**Avis de la Mission Régionale d'Autorité environnementale
Nouvelle-Aquitaine
relatif à un projet de centrale agrivoltaïque
à Monségur (40)**

n°MRAe 2025APNA52

dossier P-2025-17232

Localisation du projet : Commune de Monségur (40)
Maître(s) d'ouvrage(s) : Société AMDA
Avis émis à la demande de l'Autorité décisionnaire : Le Préfet des Landes
En date du : 4 février 2025
Dans le cadre de la procédure d'autorisation : Permis de construire
L'Agence régionale de santé et le Préfet de département au titre de ses attributions dans le domaine de l'environnement ayant été consultés.

Cartographie de synthèse superposant les emprises du projet sur les enjeux écologiques – extrait étude d'impact page 209

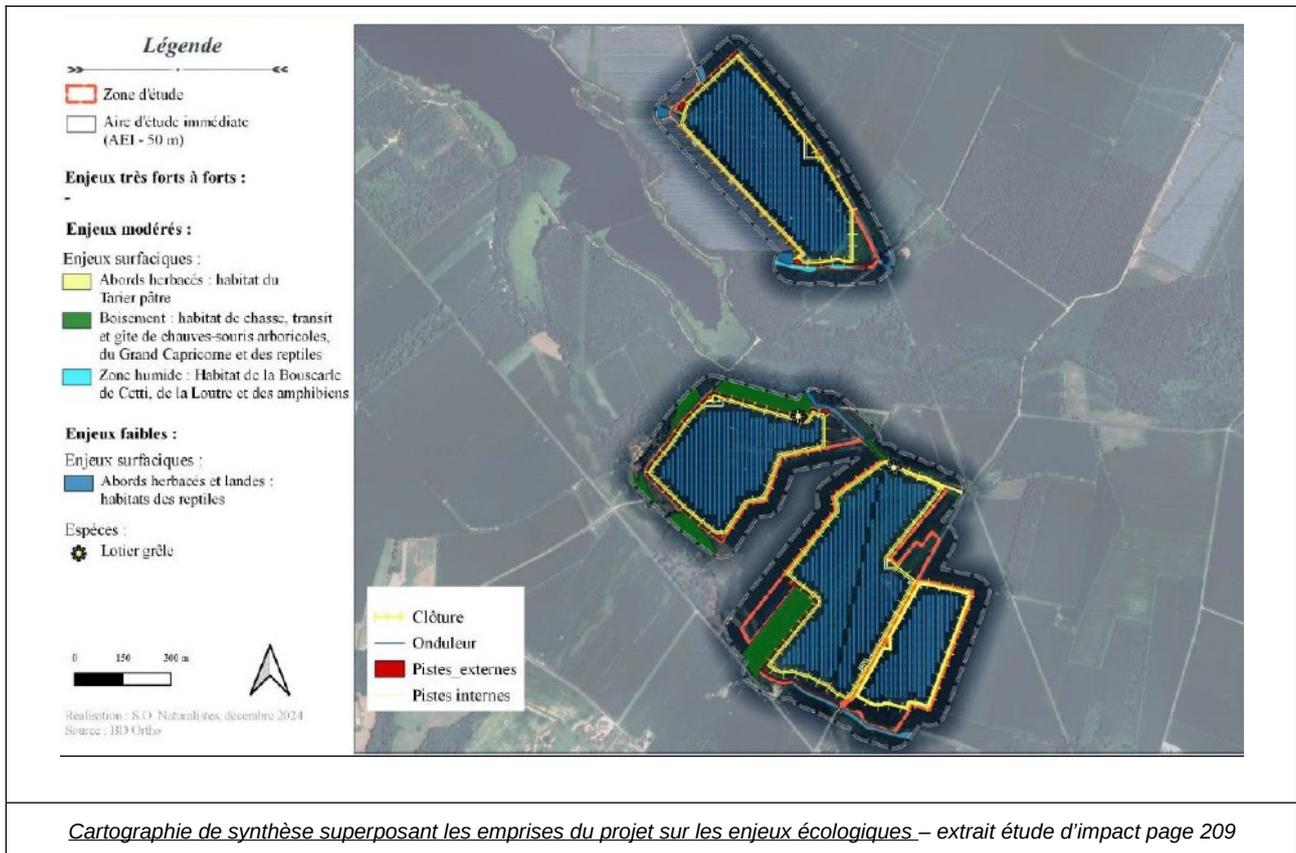
Ainsi le projet, bien qu'éloigné des sites naturels protégés, est susceptible d'avoir des incidences non négligeables sur plusieurs espèces. La Loutre d'Europe et les grands mammifères devraient à cet égard faire l'objet d'une attention particulière.

La Loutre d'Europe ayant été recensée contre la bordure sud de l'îlot 1, un retrait de l'implantation de la centrale par rapport au fossé devrait être pris en compte.

Au regard des espèces et des habitats impactés par le projet et la mise en œuvre des OLD, la MRAe recommande de ré-évaluer l'analyse des incidences résiduelles et de préciser la justification d'absence de nécessité de recourir aux dispositions dérogatoires prévues par le Code de l'environnement portant sur l'interdiction de destruction des espèces protégées et de leurs habitats naturels.
